PROJET DE PARC ÉOLIEN DE SAINT-CYPRIEN

Étude d'impact sur l'environnement

Volume 4 – Rapport complémentaire

Le présent document répond aux questions soulevées à la suite de l'analyse réalisée par le Service des projets en milieu terrestre de la Direction des évaluations environnementales en collaboration avec les unités administratives concernées du MDDELCC ainsi que par certains autres ministères et organismes à partir de l'étude d'impact sur l'environnement du parc éolien Saint-Cyprien (le « Projet ») déposée au MDDELCC en juillet 2014 par Énergies Durables Kahnawà:ke (EDK ou « l'initiateur »), dossier no 3211-12-85 [1].

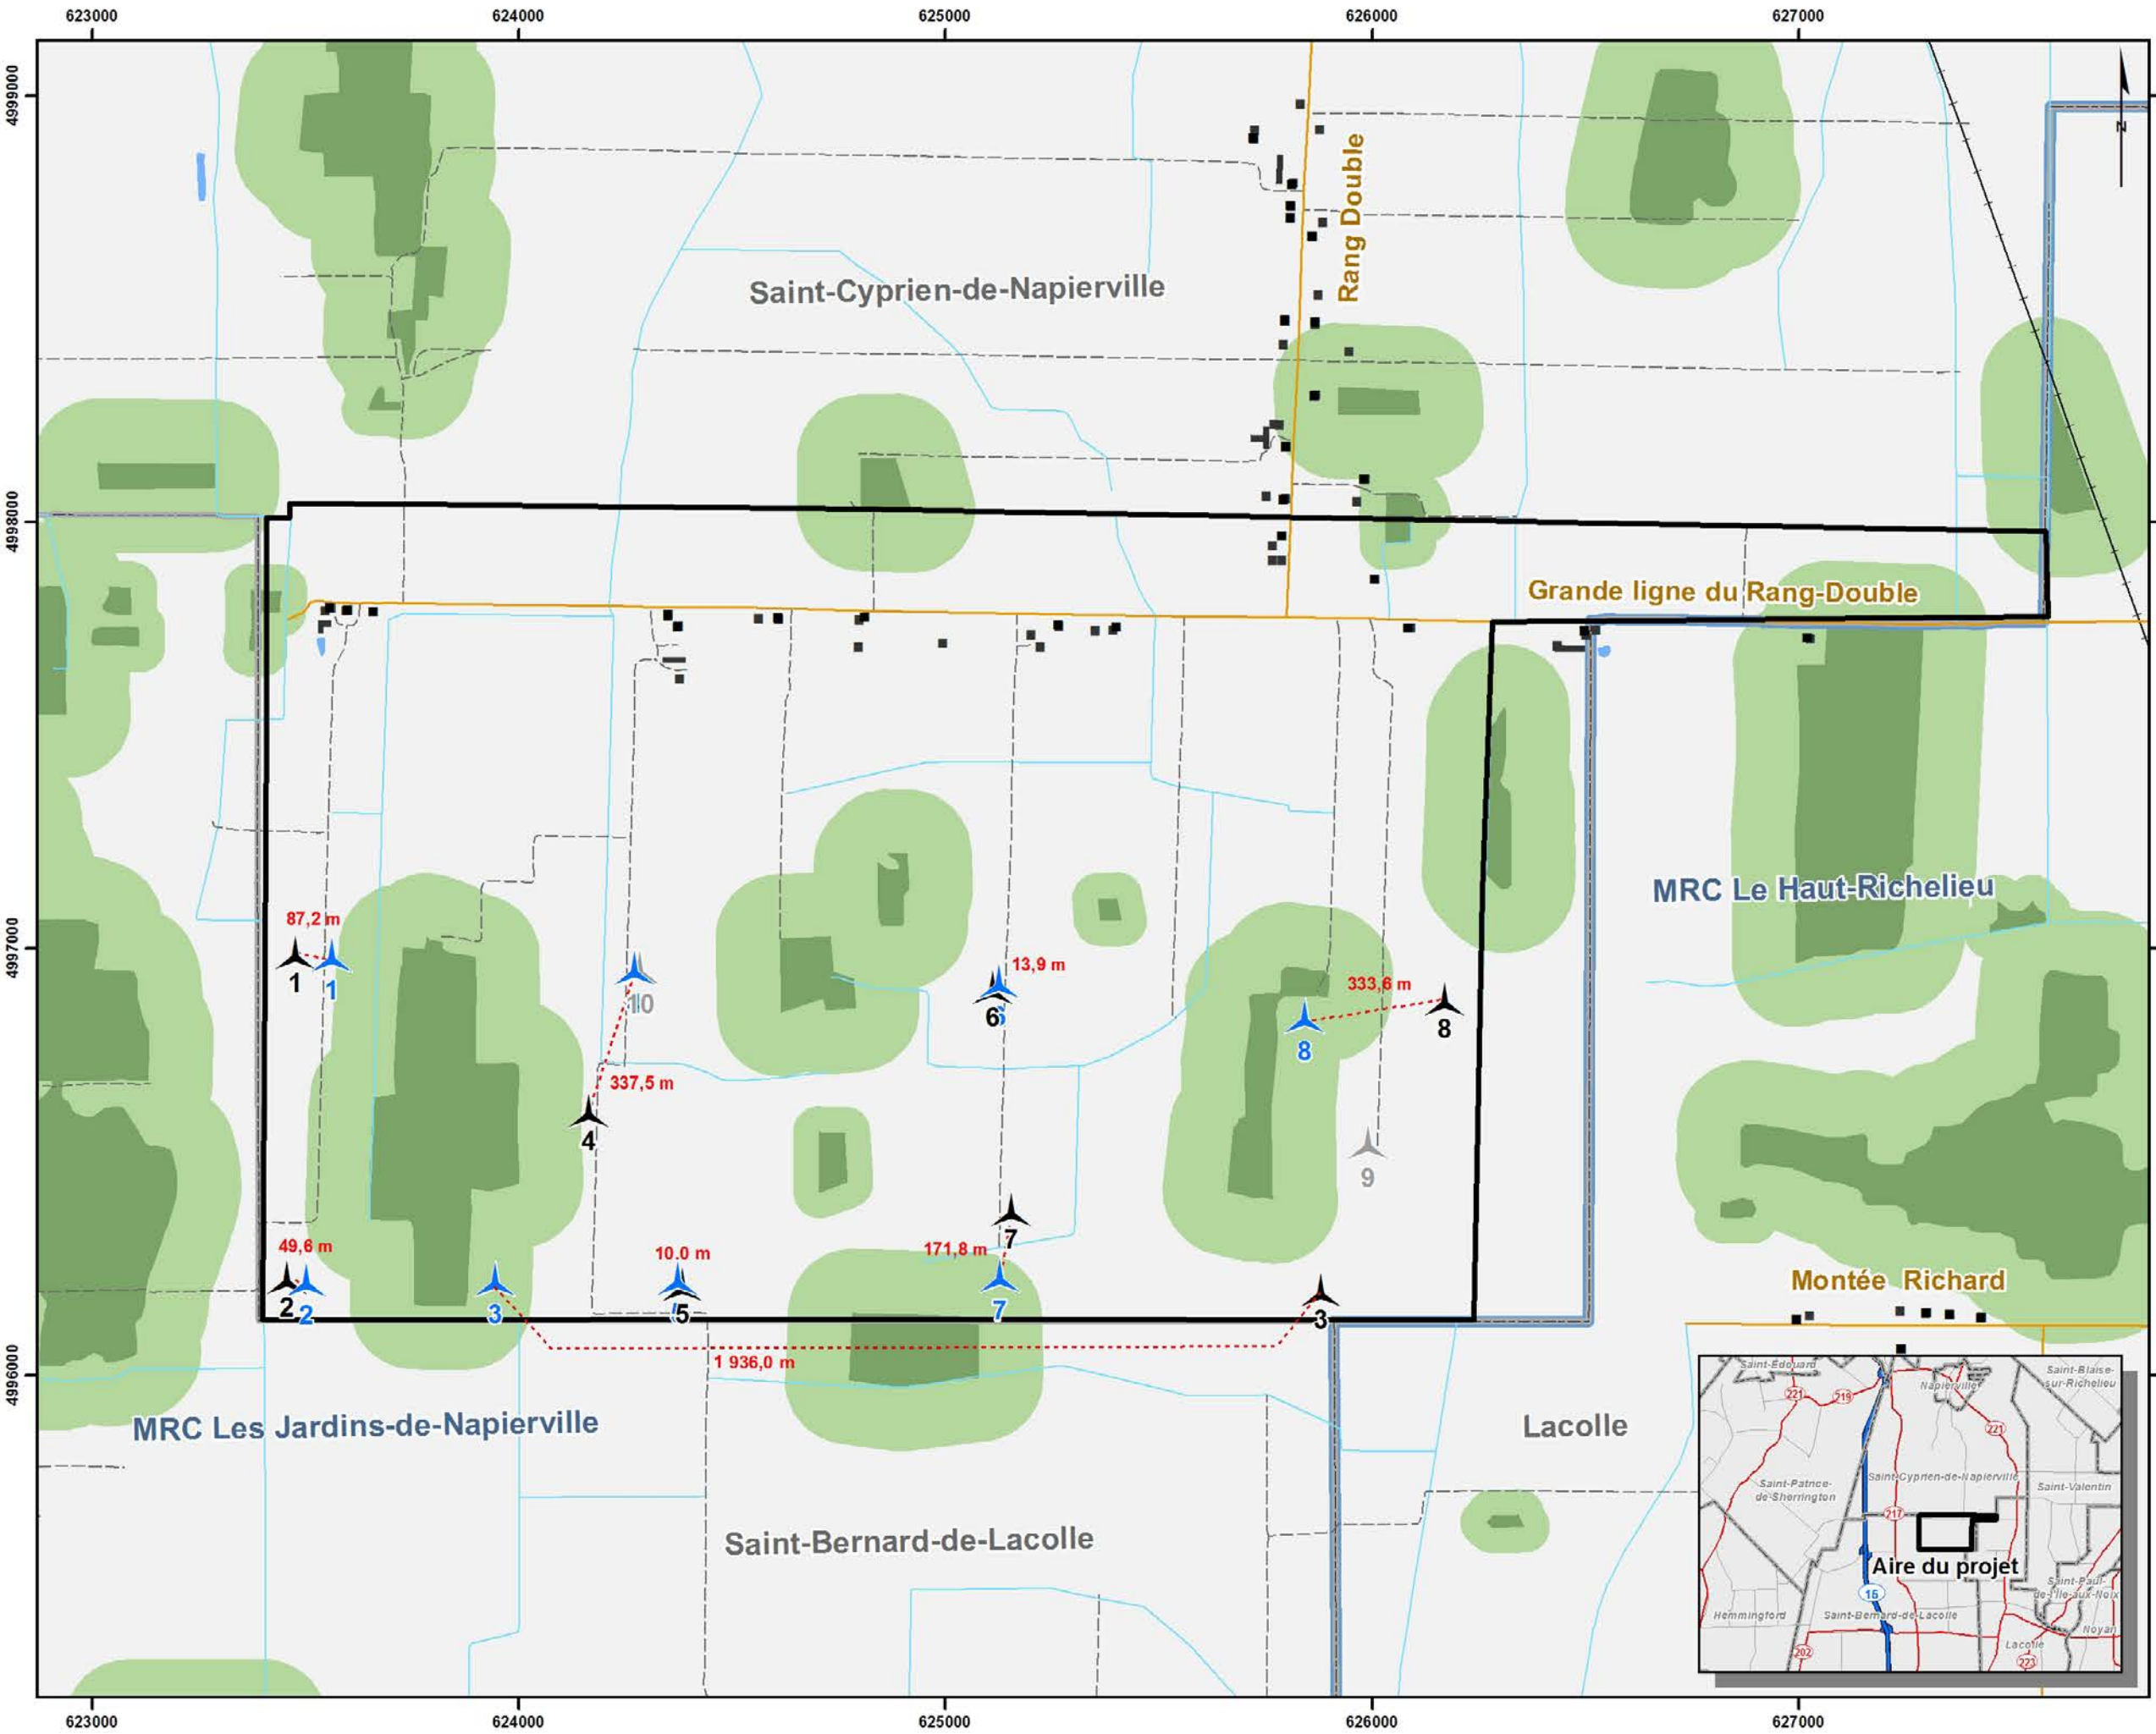
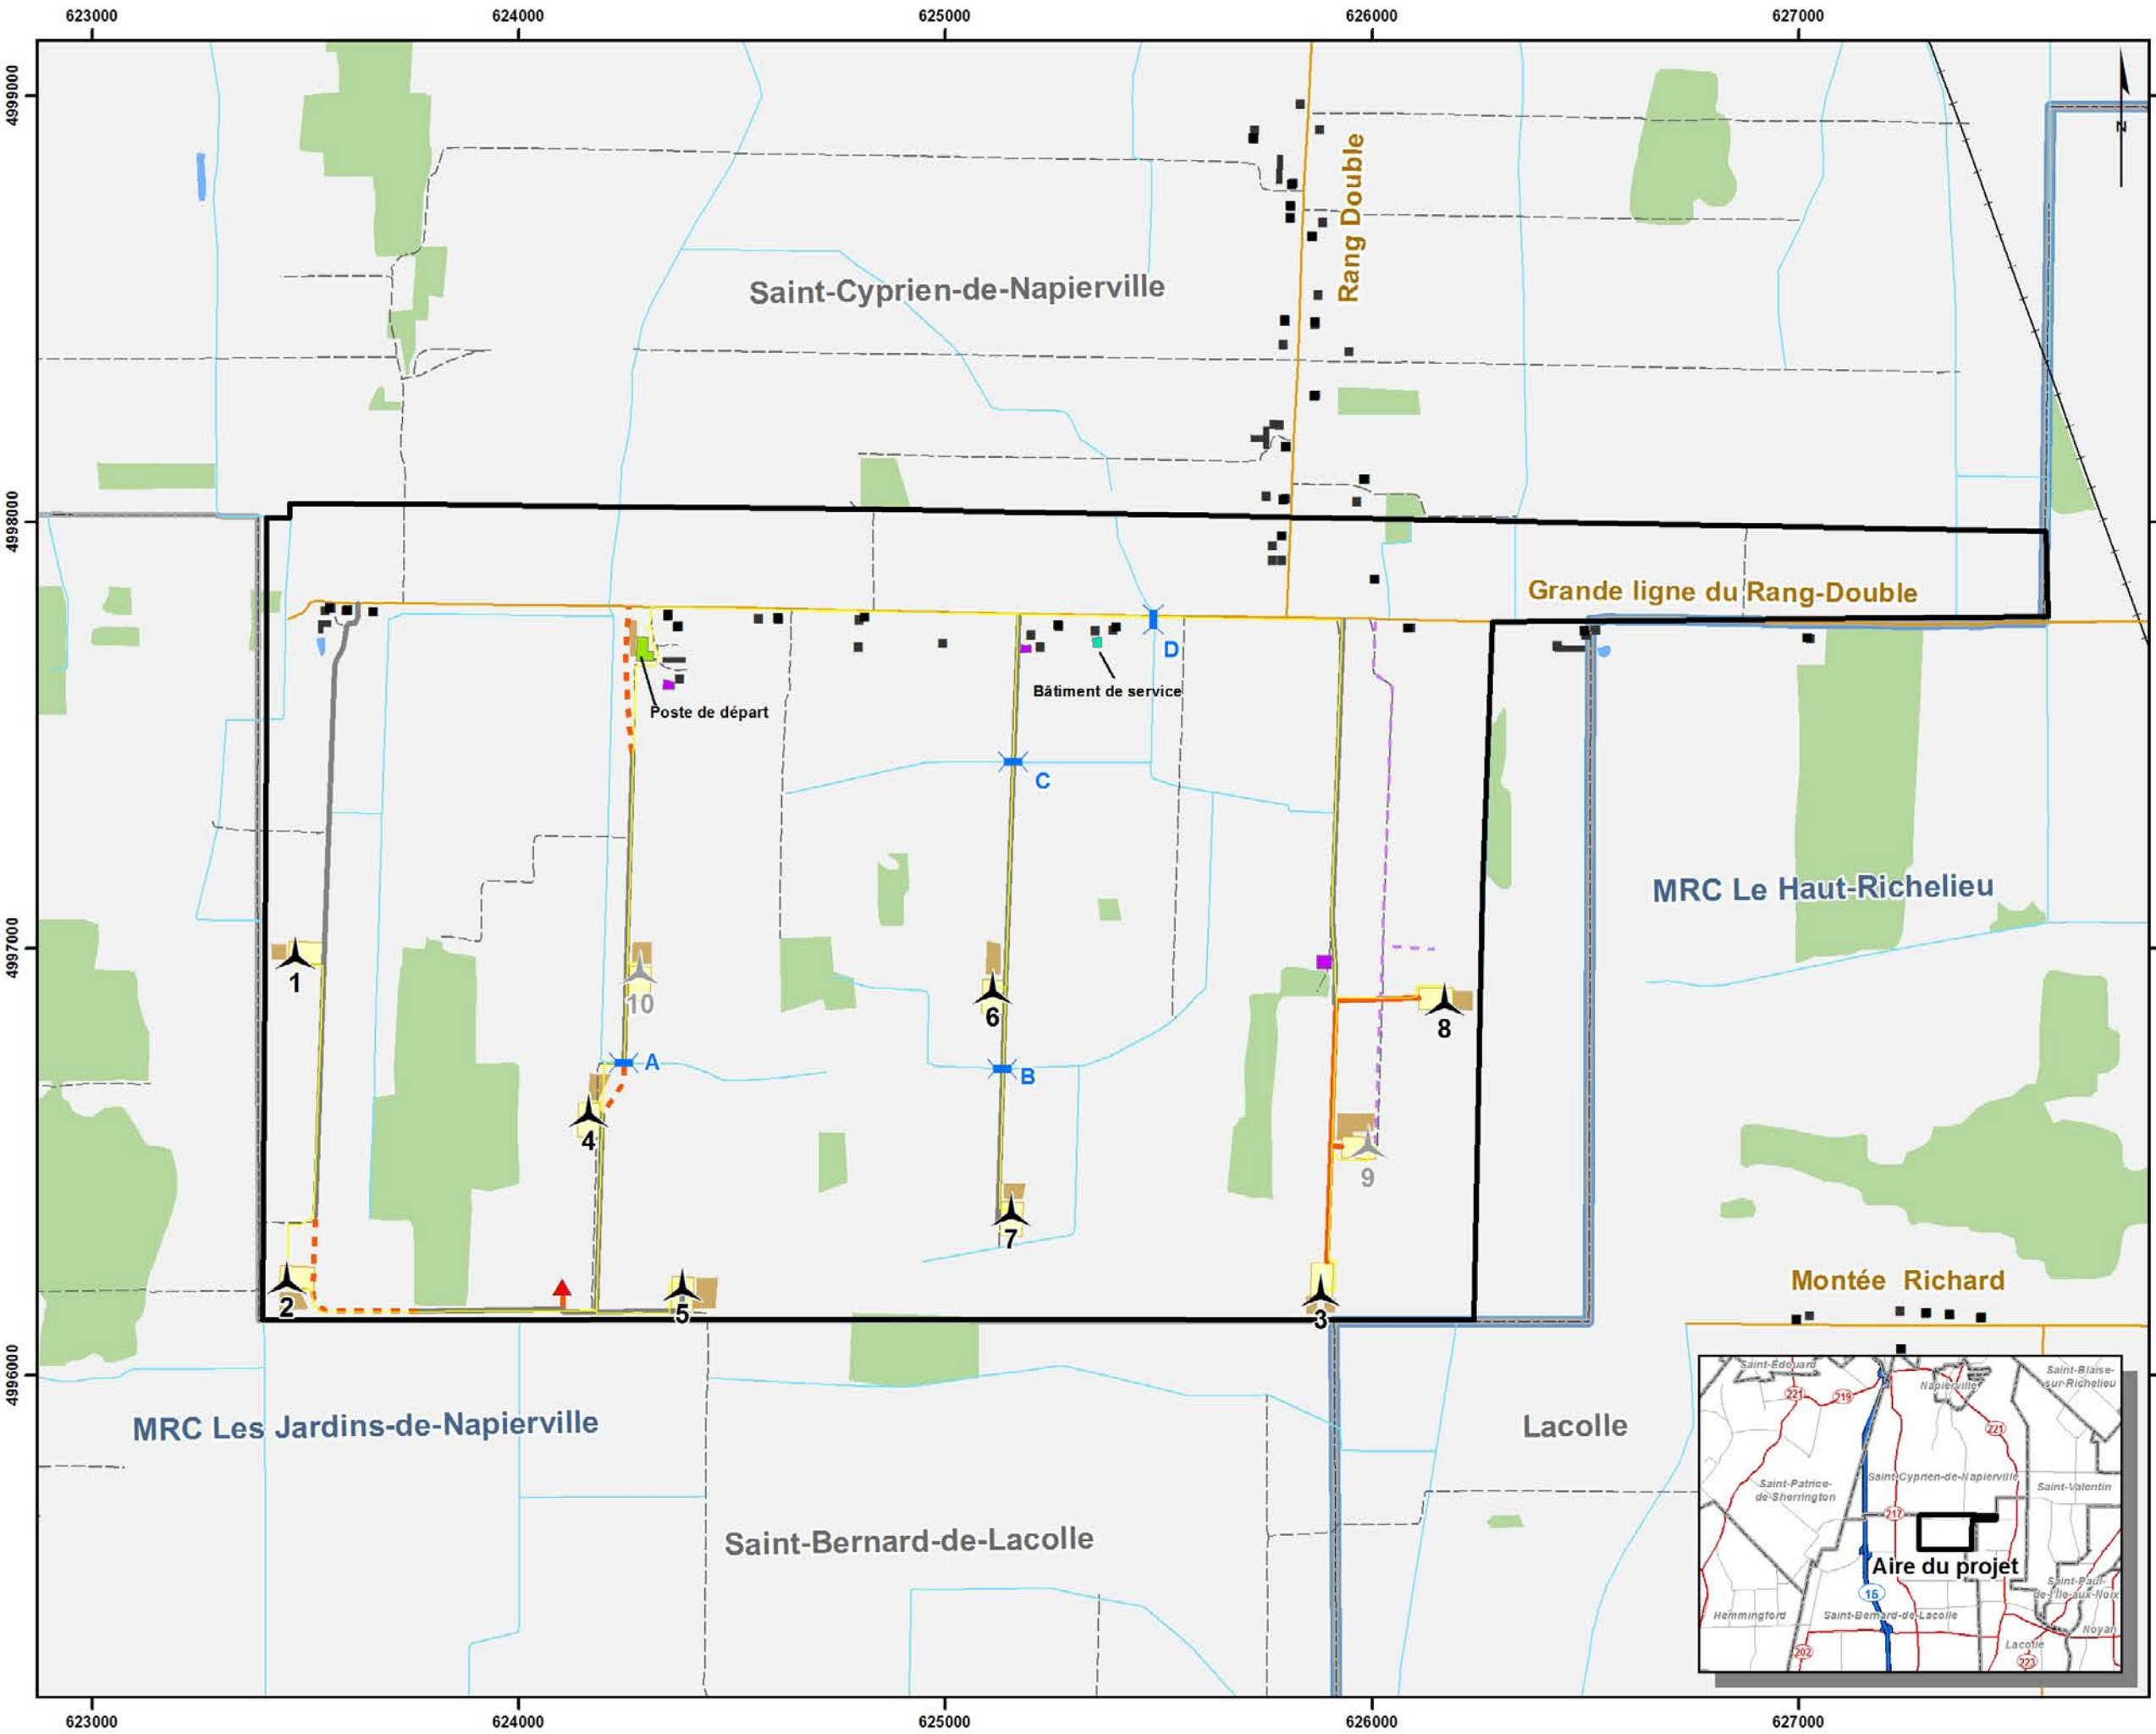
Faisant suite à l'avis du MFFP, une distance séparatrice de 150 m a été appliquée aux boisés de plus de 1 ha. Les cartes 1 et 7 à l'annexe A du volume 4 permet de constater qu'aucune éolienne la configuration modifiée ne chevauche cette contrainte.

La mesure mentionnée a été ajoutée aux contraintes réglementaires et de bonnes pratiques considérées pour le positionnement des éoliennes. Aussi, dans le plan de configuration modifié du Projet, toutes les éoliennes sont positionnées à plus de 150 m des boisés afin de réduire les impacts potentiels du Projet sur les chauves-souris.
